第27回技能グランプリ 旋盤職種 図面訂正

部品④ の図面を以下のとおり変更訂正します。

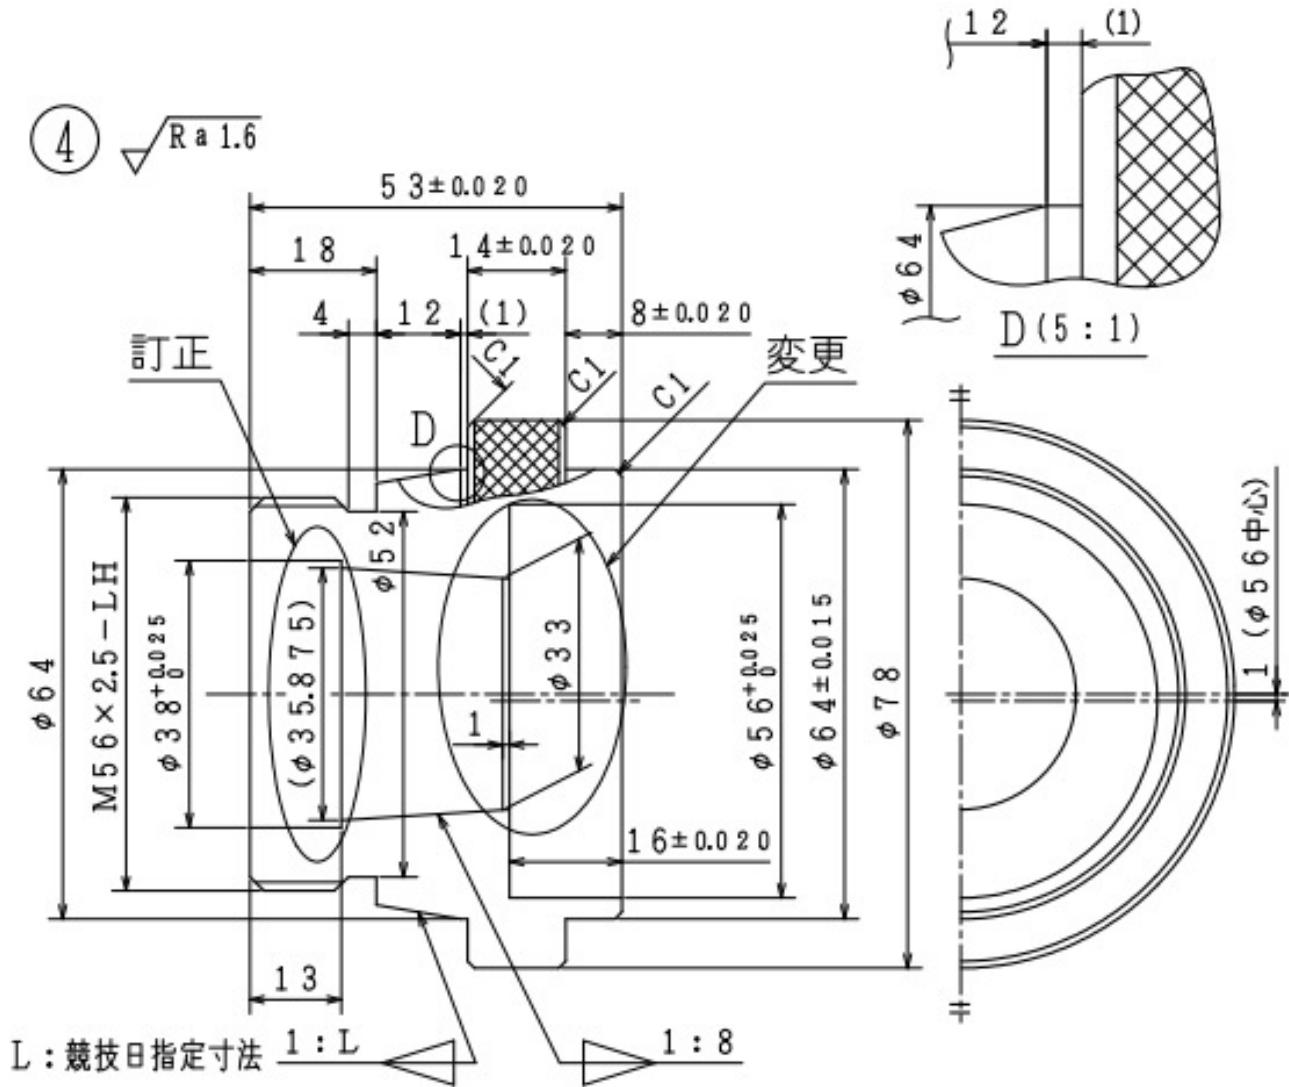
ア) テーパ部の直径寸法指示方法の変更

テーパ部大径を指示する方法から、

テーパの小径部より 1mm の位置における直径 $\phi 33$ を指示する方法へ変更

イ) テーパ部の参考寸法値への訂正

テーパ部大径指示 $\phi 36$ から

理論的な計算値となる参考寸法 ($\phi 35.875$) に訂正

変更または訂正された指示寸法値は、理論値や参考値となることから、測定は行いません。
